PIANO PARTICOLAREGGIATO di iniziativa privata relativo alla
scheda di PRG n. 174 AREA COLOMBARINA - SUB COMPARTO B2

**PIANO PARTICOLAREGGIATO DI INIZIATIVA PRIVATA RELATIVO
SCHEDA DI PRG N. 174 AREA COLOMBARINA – SUB COMPARTO B2**

INTEGRAZIONI

Le presenti integrazioni sono conseguenti le richieste espresse in parere da parte di ARPAE con prot. SINADOC n.21034/2021 del 09/08/2021, di seguito dettagliate.

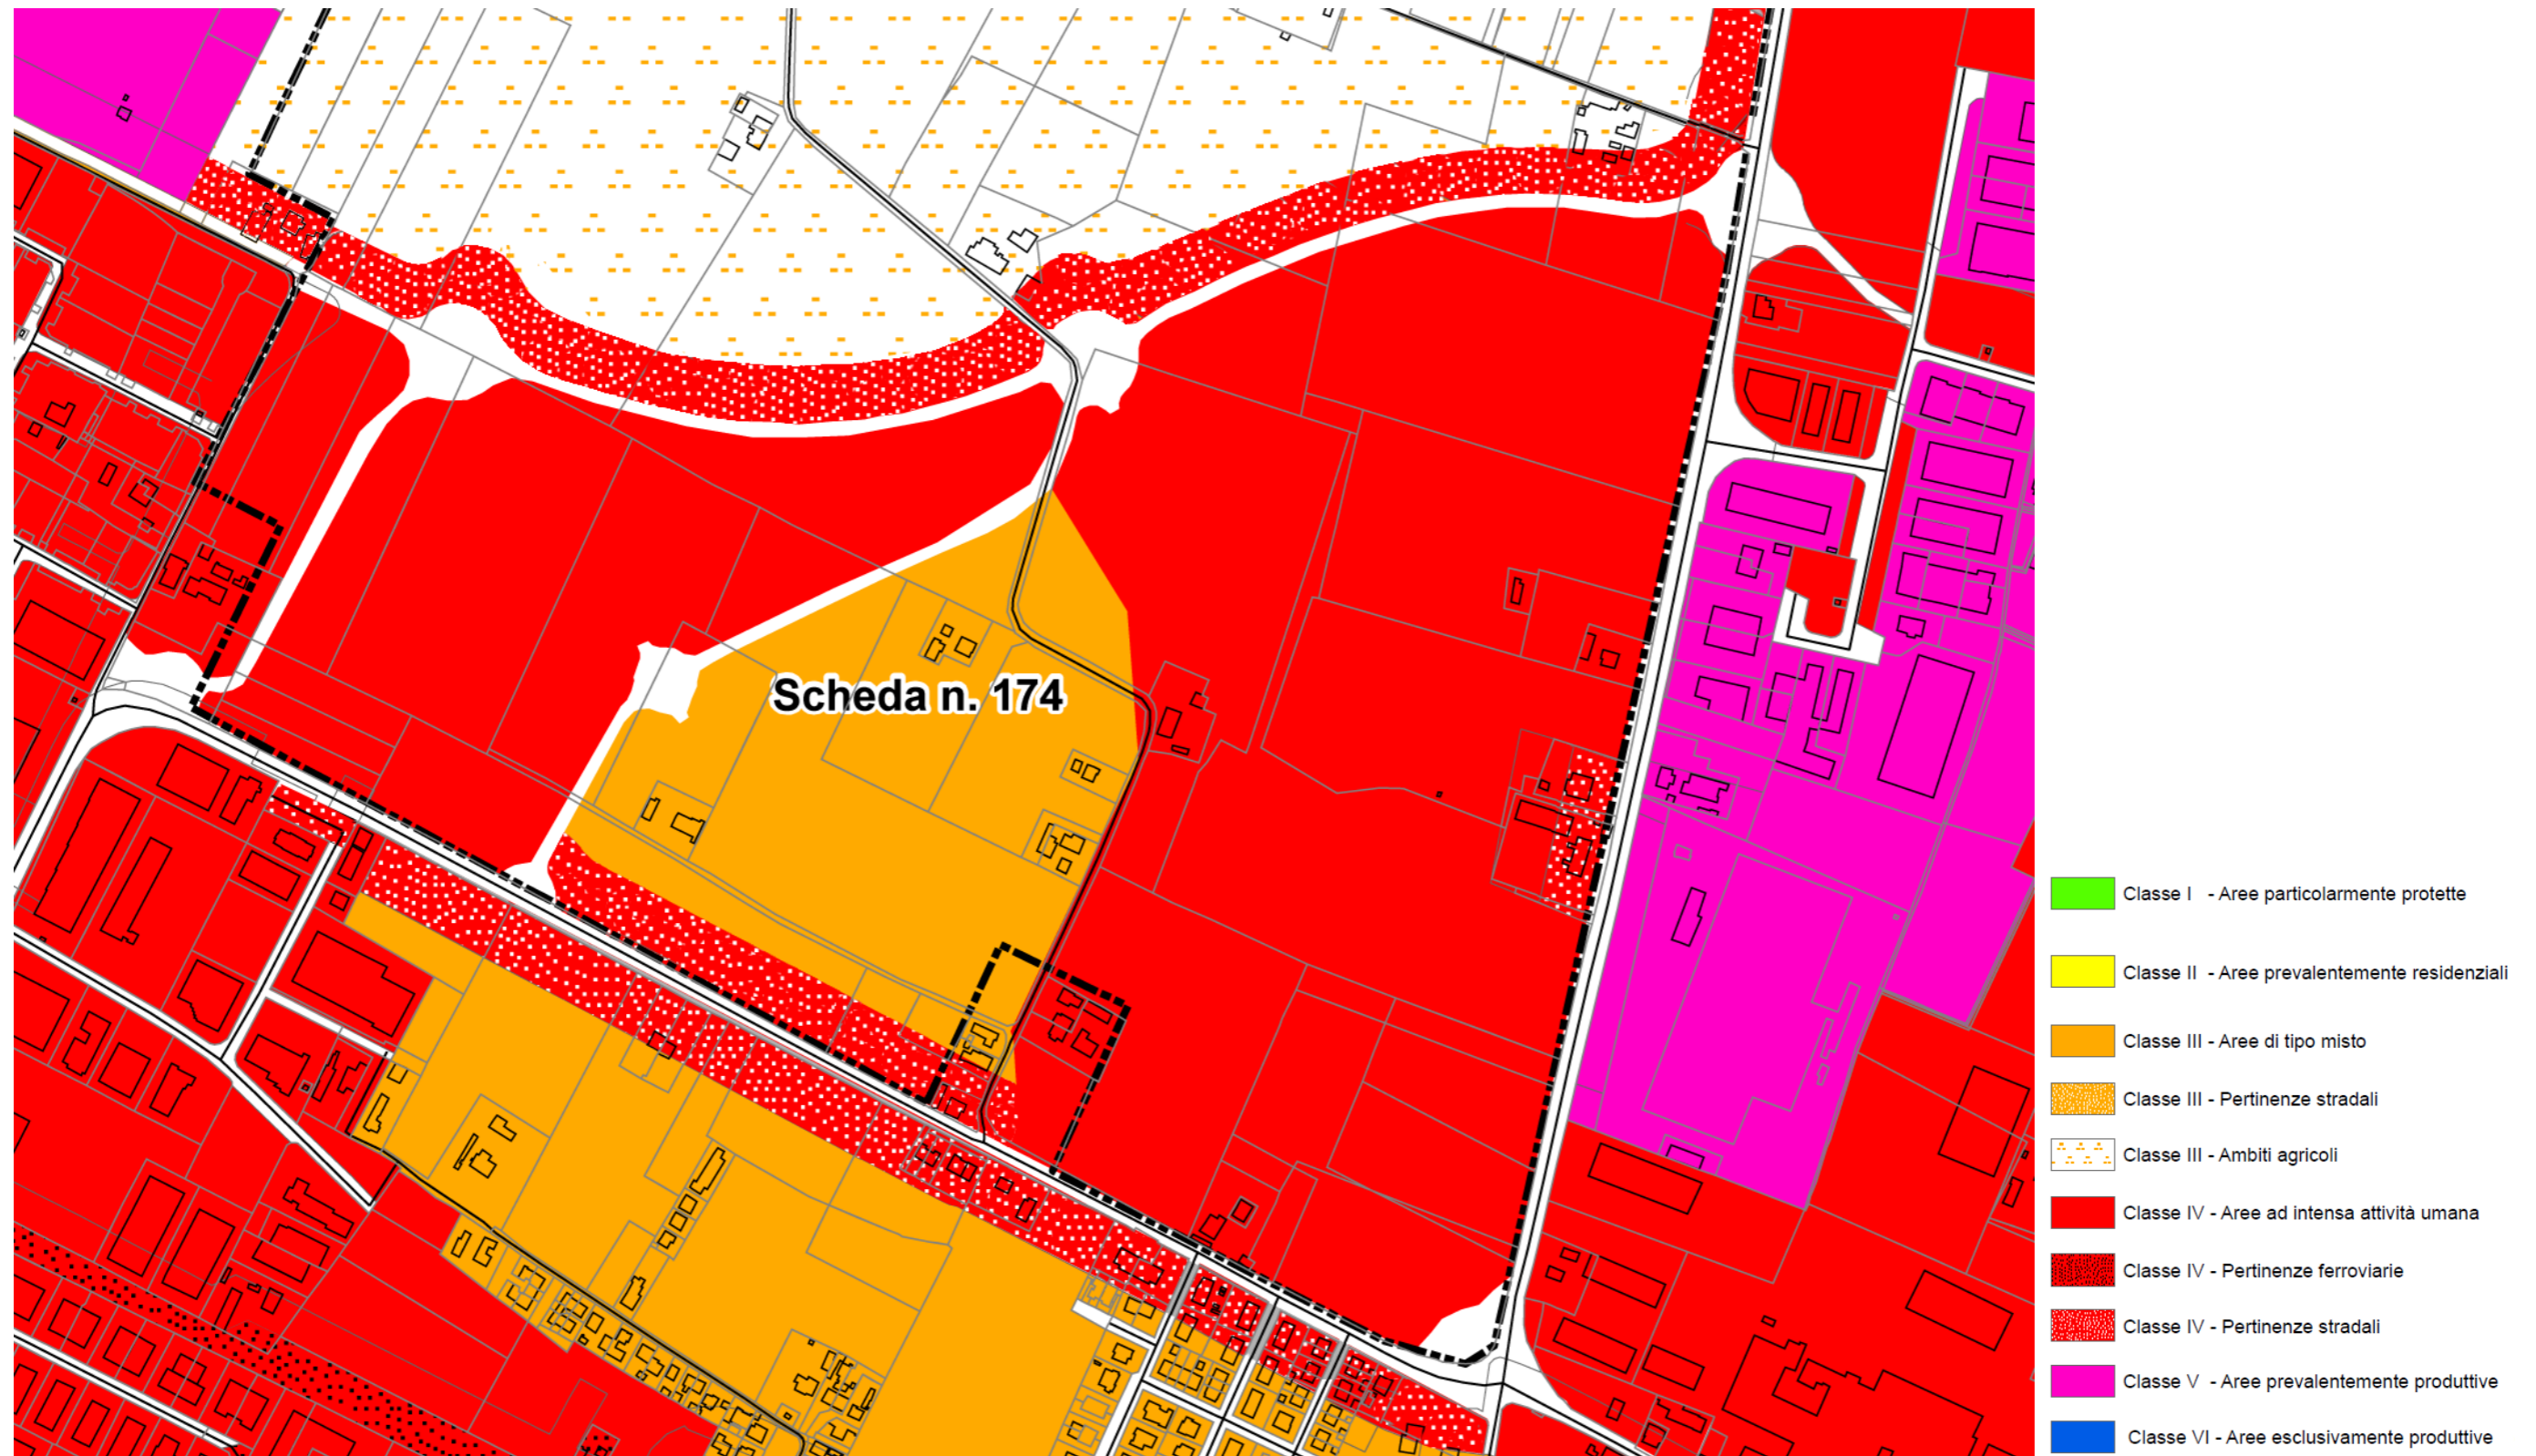
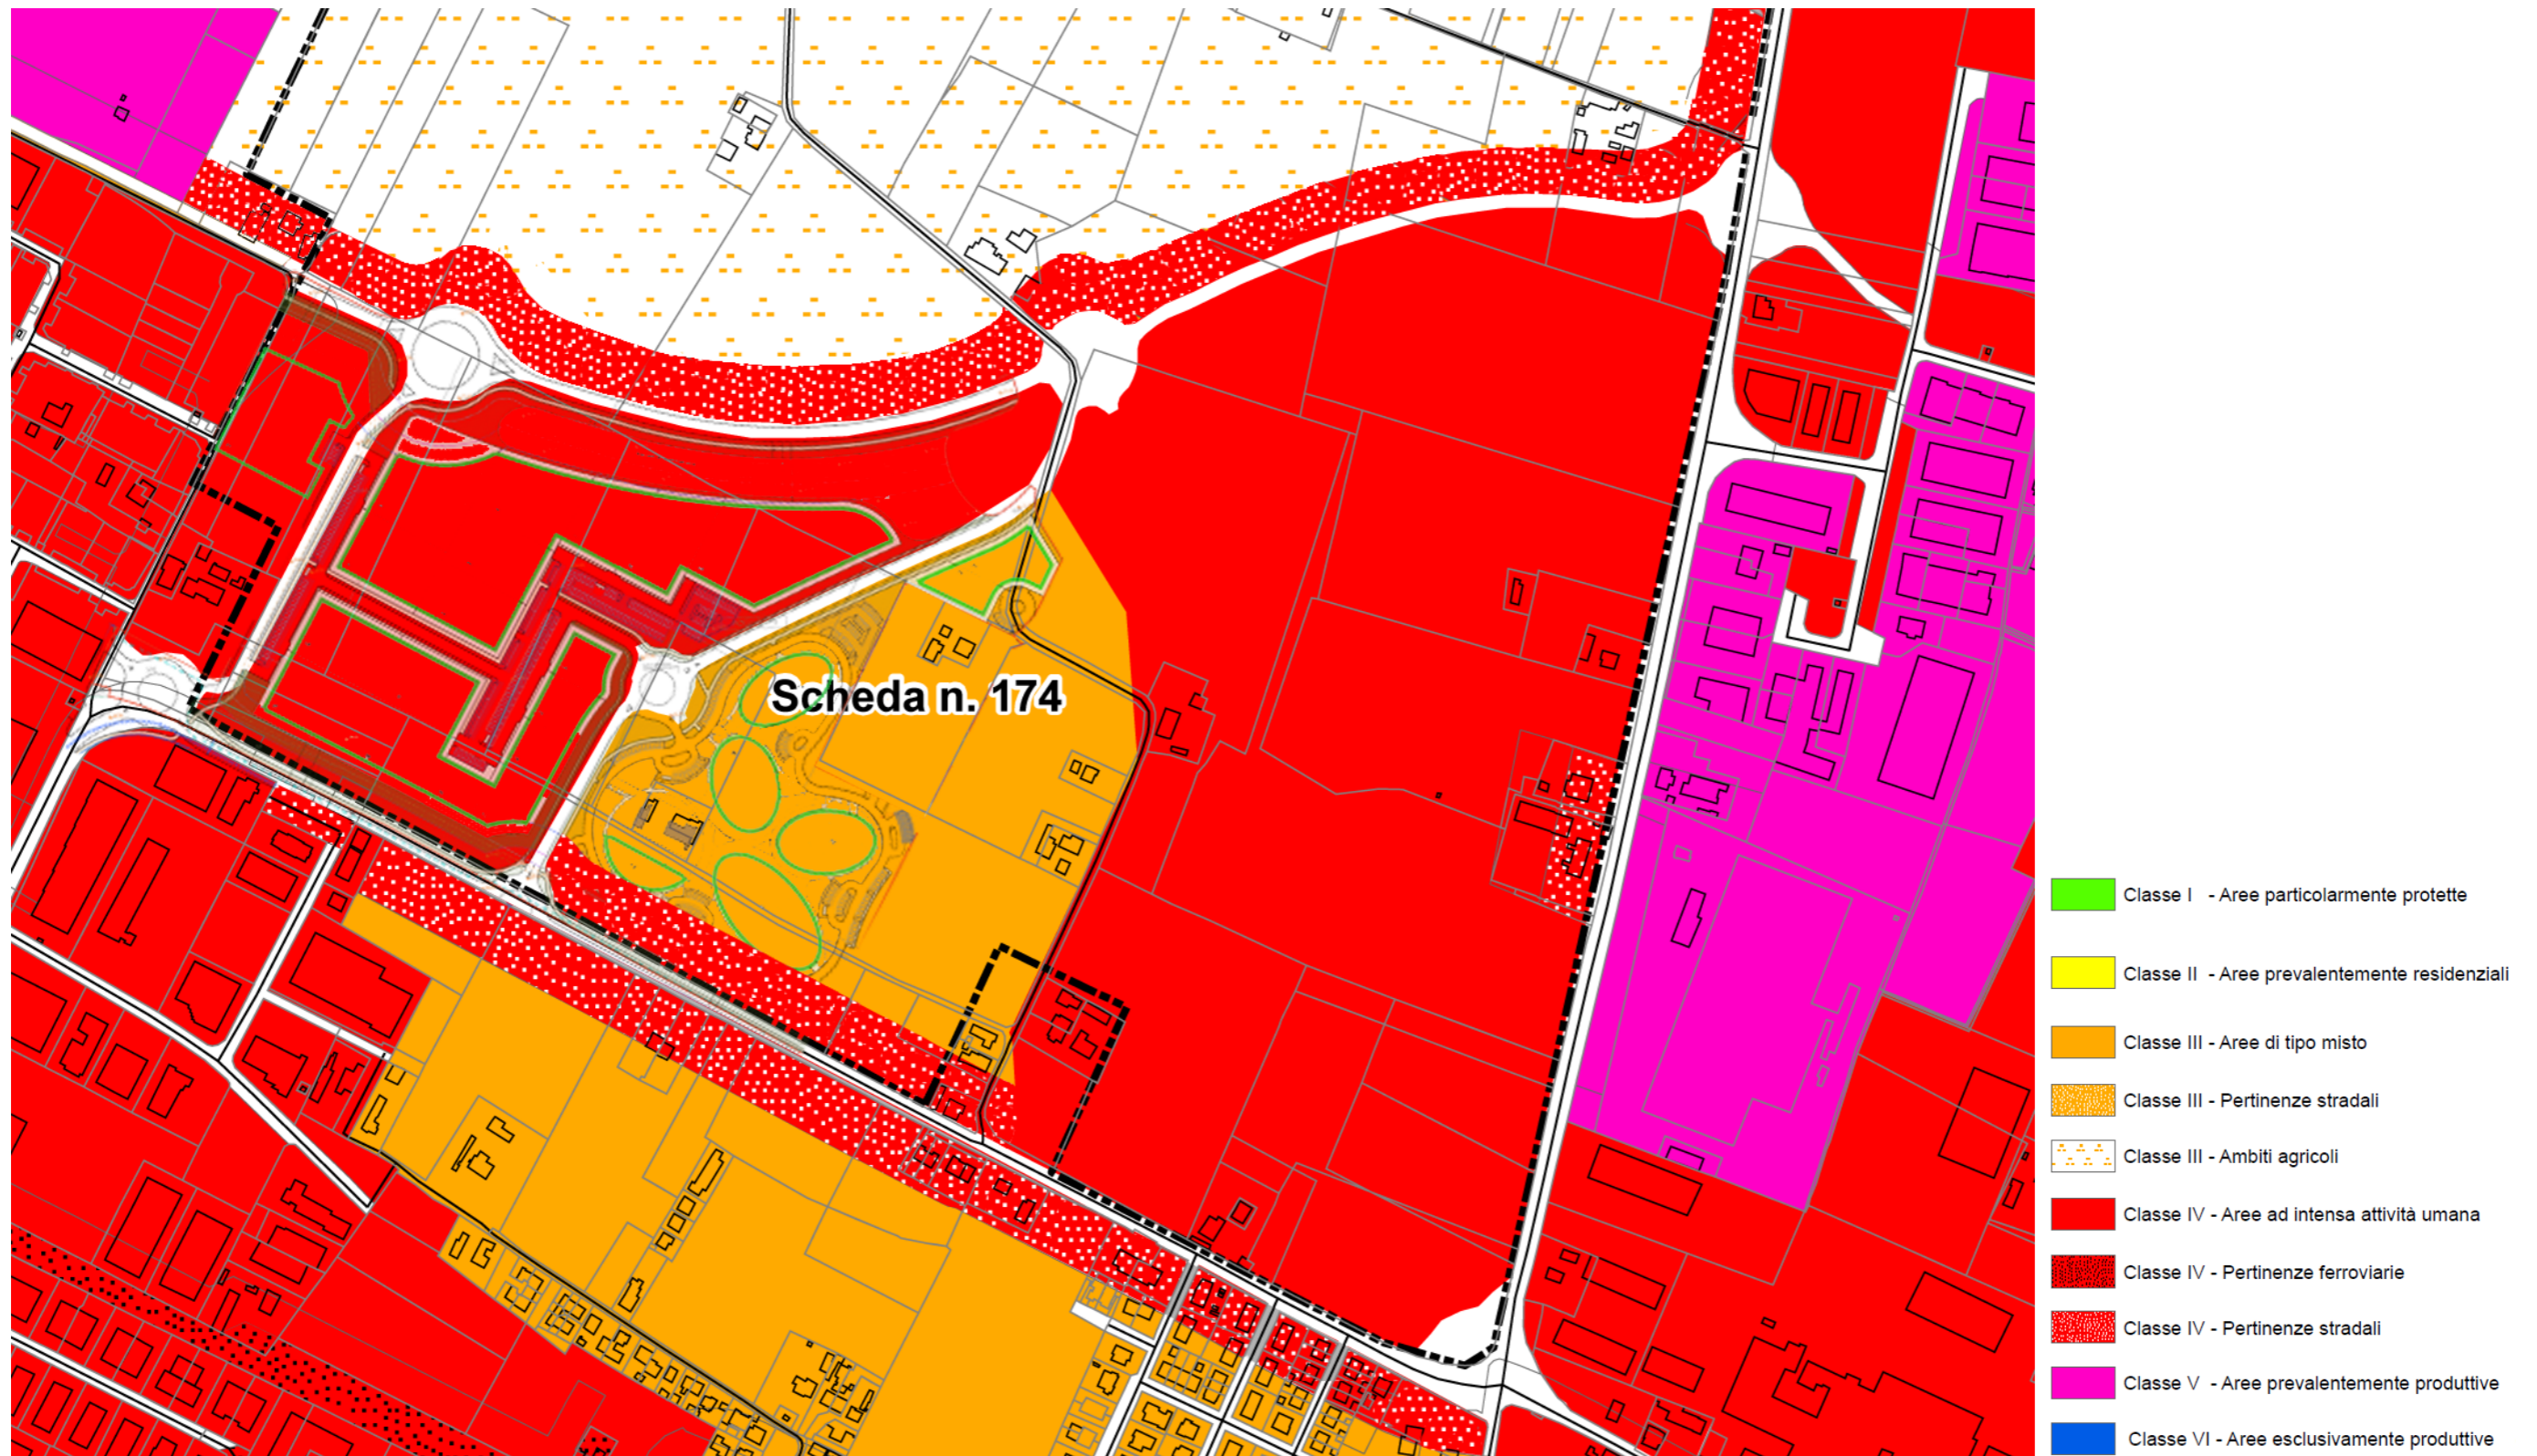
5. classificazione acustica nell'elaborati R6 "Studio previsionale di Clima Acustico" viene proposto l'aggiornamento della classificazione acustica comunale in base al reale utilizzo del territorio, sia per lo stato di fatto che per quello di progetto. Al fine della corretta procedura per l'approvazione della ai sensi dell'art.3 della L.R. 15/2001 Disposizioni in materia di inquinamento acustico, dovrà essere presentata al Comune richiesta di variante alla classificazione acustica. La documentazione specifica dovrà comprendere:

- Cartografia PCA dedicata, in scala adeguata, con lo stato attuale e lo stato modificato.
 - Relazione tecnica che illustri le aree di PSC, RUE oggetto di modifica e i relativi dati catastali, la verifica delle classi attribuite ai sensi della DGR 2053/2001 "Criteri e condizioni per la classificazione acustica del territorio ai sensi del comma 3 dell'art.2 della L.R. 9 maggio 2001, n. 15", la verifica di compatibilità acustica (valutazione di impatto e clima acustico) delle aree di variante, gli interventi e i vincoli che si ritengono necessari per il raggiungimento e il mantenimento della compatibilità acustica fra le aree contigue.

Illustriamo dunque di seguito la **proposta di riclassificazione complessiva** per l'intero ambito Colombarina, avendo assunto come invariati le assegnazioni di stato di fatto per le aree esistenti contermini e quanto proposto per i PUA adiacenti, inserendo le tematizzazioni di progetto relative al PUA del sub ambito B2, qui oggetto di trattazione e su motivate: anche **nello scenario di progetto globale non si rilevano conflitti potenziali generati da salti di classe.**

Le aree perimetrare in verde sono quelle edificabili e relative al sub ambito B2.

Figura 2: Schema progettuale di PUA e individuazione della viabilità di completamento della nuova trasversale nord

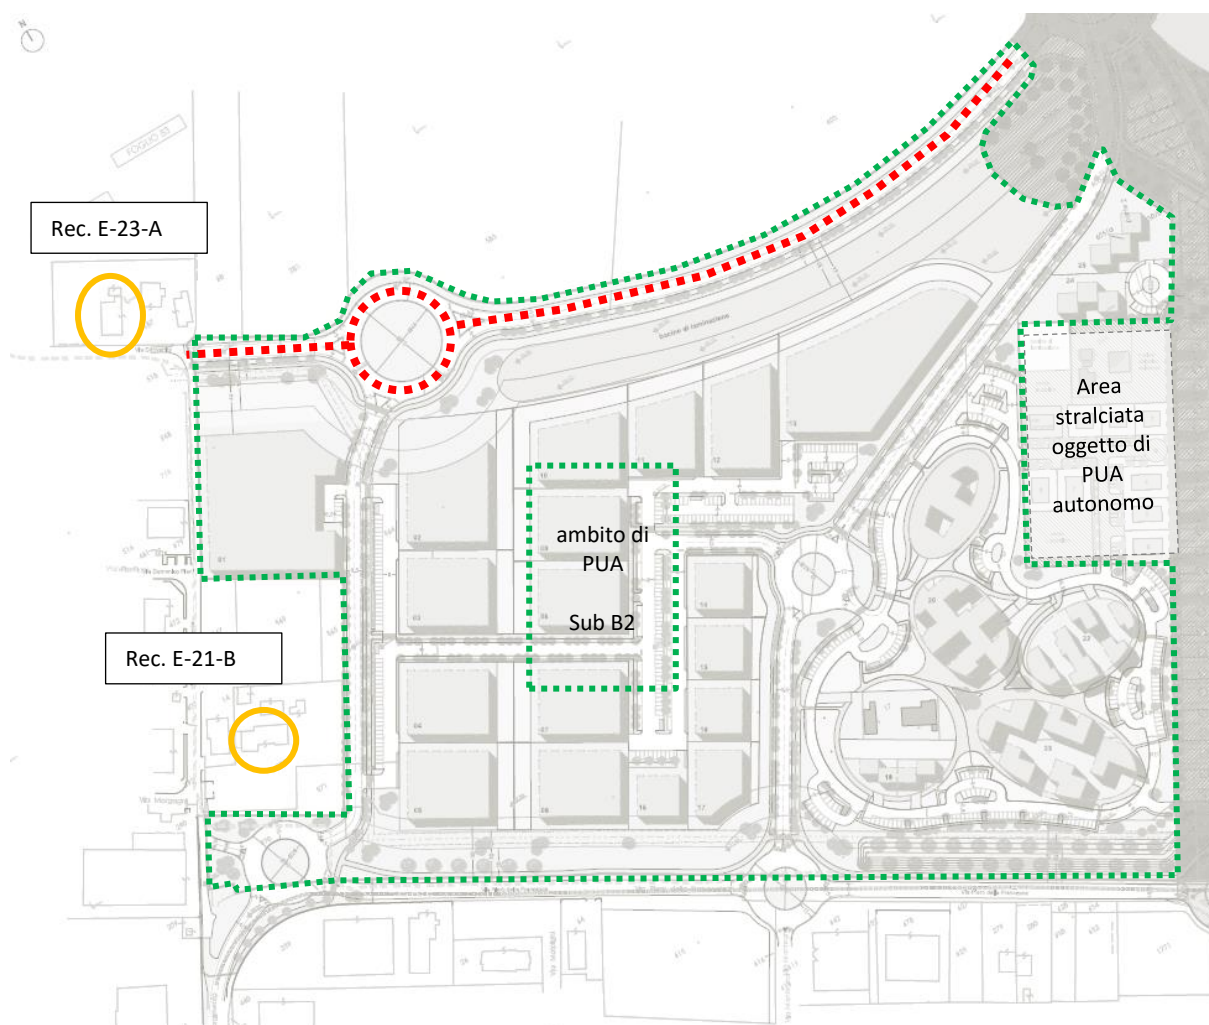
4. il completamento a Nord della Nuova Trasversale, che si conetterà ad Ovest alla via Convertite e ad Est con la rotonda della via Cerchia, inglobato nello stralcio B2c, dovrà essere corredato da una valutazione previsionale di impatto acustico dedicata, così come previsto dall'art. 8 della L. 447/95 seguendo i criteri della DGR 673/2004 indicati all'Art. 3 - Infrastrutture stradali. Le previsioni post operam dovranno essere riferite a scenari ad uno e a dieci anni dopo l'entrata in esercizio dell'opera, in base alla tipologia di strada definita secondo le categorie indicate dal Dlgs 285/92. Le criticità sin da ora rilevate ai ricettori E-21B e E-23-A, e quelle eventualmente dovessero evidenziarsi, dovranno essere risolte con interventi di mitigazione/bonifica acustica opportunamente dimensionati;

In ottica di risposta alle richieste di ARPAE e di applicazione della DGR 673/2004 **il tratto stradale da verificare in dettaglio e con proiezione ai 10 anni è solo quello con sviluppo est-ovest, come indicato in Figura 2**, mentre i restanti tratti viari di progetto, di categoria E, E/F ed F, rientrano nelle valutazioni già affrontate in sede di PUA.
